Tähelepanekud 17.04.2025

II Valgustus ja tehnovõrgud:

Projekti, töö nr 1750 koosseisus on esitatud ka välisvalgustuse, sidekaablite ja ühisveevärgi ja kanalisatsiooni (edaspidi tehnovõrgud) joonised „Tehnovõrkude koondplaan“ – 3 joonist.

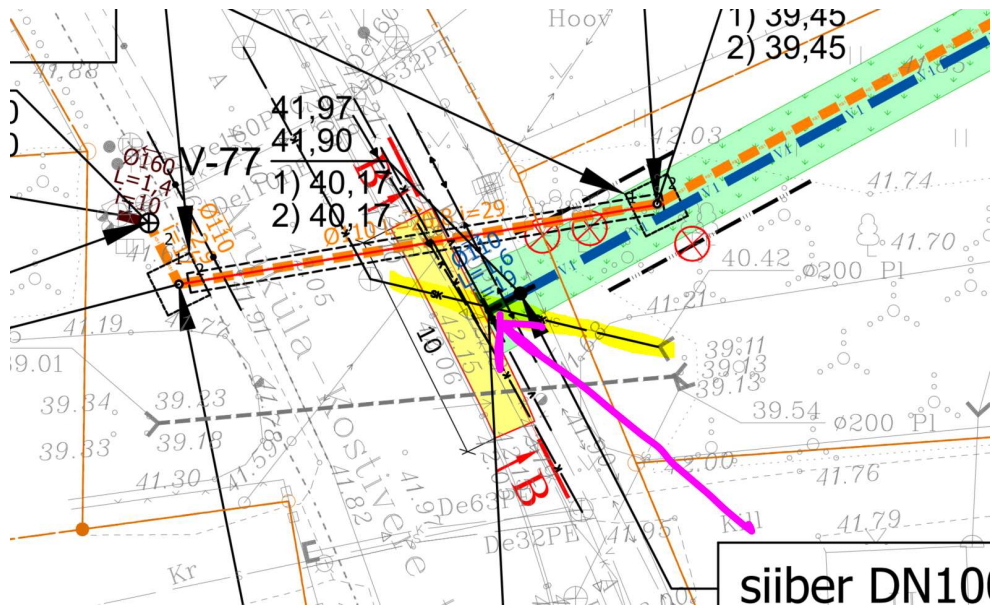
- Pikiprofiilil ning ristmevälja joonisel palume kajastada sademevee torustiku ja läheduses oleva sademevee kaevu andmed sh sügavuse andmed. Juhime tähelepanu, et sademevee torustikust ja kaevust peab rajatav trass jääma vähemalt 1,0m kaugusele/sügavusele.

Lisaks palume kajastada asendiplaanil antud asukohas sademevee kaevu andmed.

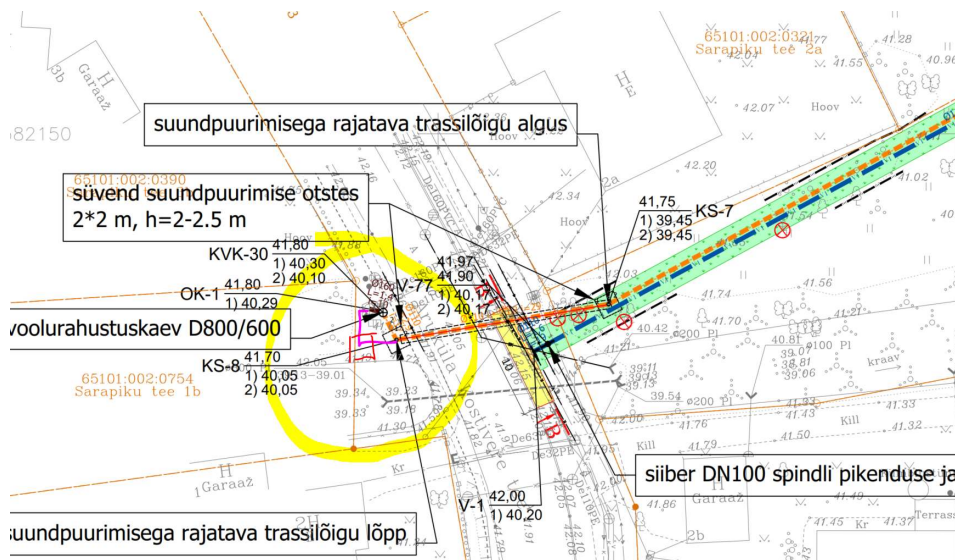
- Lisaks palume täpsustada, kuidas paikneb veetorustik ristumisel sademevee torustikuga ning kuidas toimub sademevee torustiku asukohas taastamine.

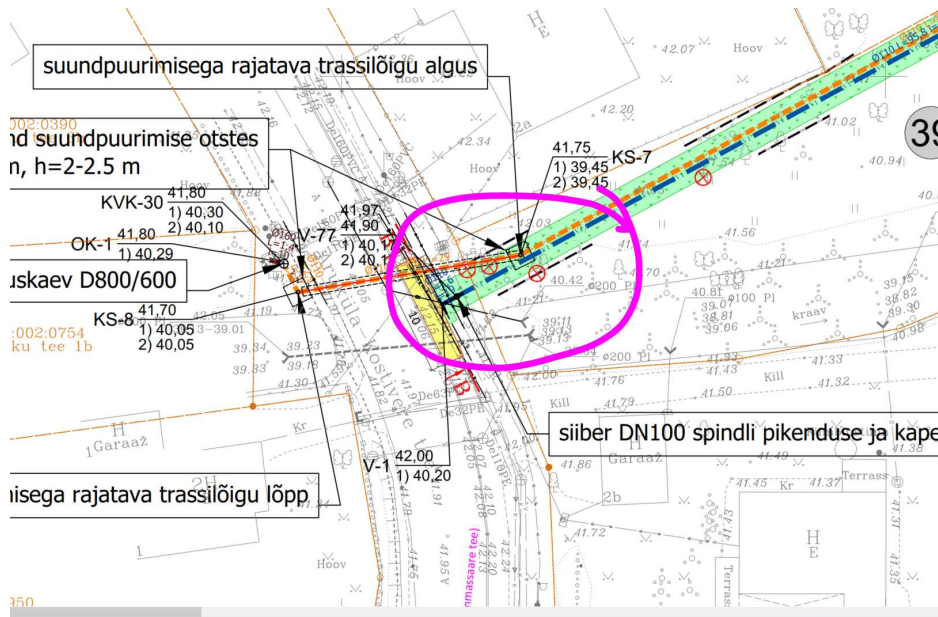
- Palume nihutada survekanalisatsiooni kaevik kaugemale riigiteest ning ühendada riigiteest eemal. Kaeviku kaugus teest ei vasta nõuetele.

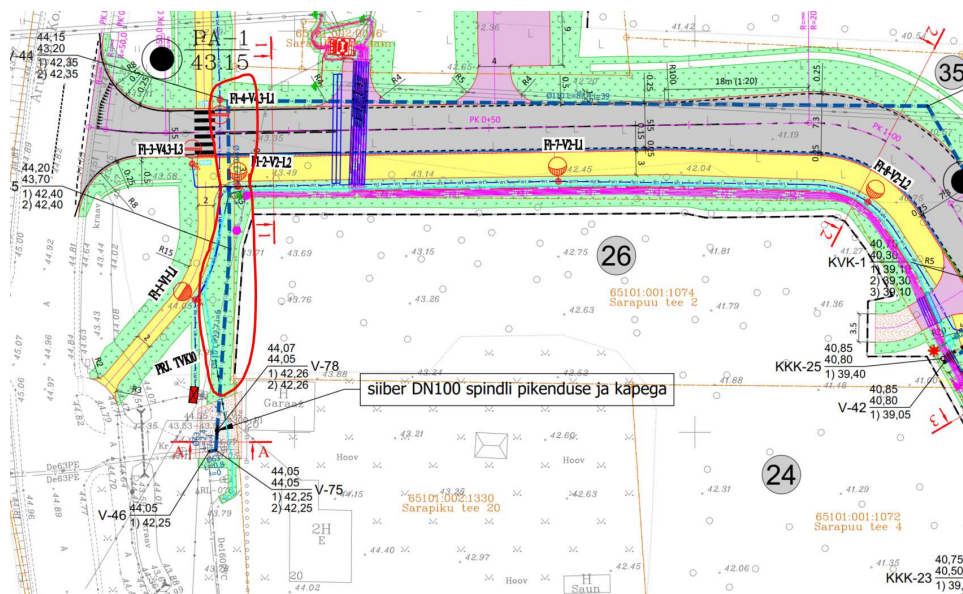
- Katete taastamise osas palume TRAM maauksustel esitada läbilõiked nii risti- kui pikiprofiilid.
- Juhime tähelepanu, et katete taastamise osa ei ole kooskõlas, et antud alale on planeeritud kergliiklustee, palume viia materjalid kooskõlla.

LÕIGE B-B
TAASTATAV JALGTEE ASFALTKATE

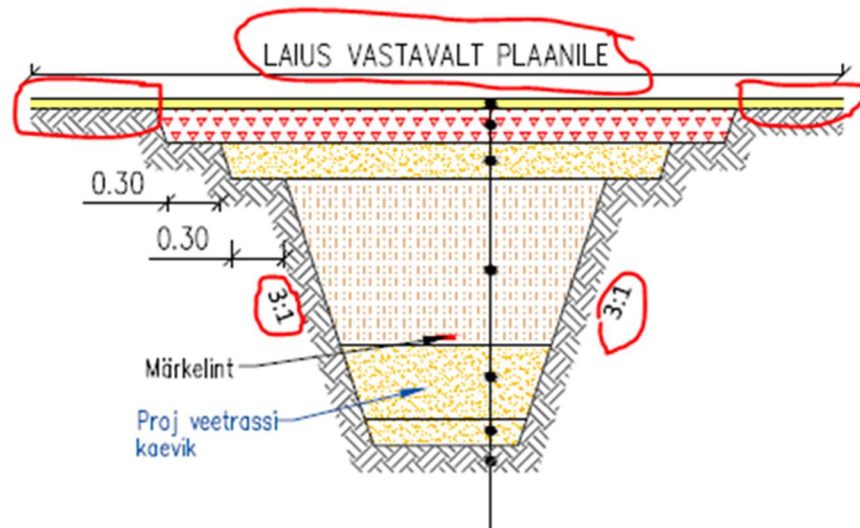
- ristlõige B-B ei vasta asendiplaanil näidatud geomeetria (näit laius vastavalt plaanile?). ristlõikel puuduvad projekteeritavad ÜVK ehitised, olemasolev sadevete дренаaz, teetruup? Ristlõikel puuduvad horisontaalne ja vertikaalne mõõtmed. Nõus katendikihtide astmetega 0,30, kuid asfaldkihil peab see olema 0,50 m. Lisada täiendav taastamise ristlõige (roheline markeering) veetrassi liitumise kohalt risti teega.

Kindlasti ei nõustu varisemisnurgaga 3:1 (72°), nõustume varisemisnurgaga 1:3/4 (53°) mitte järsemaga (samad märkused ka lõike A-A kohta).
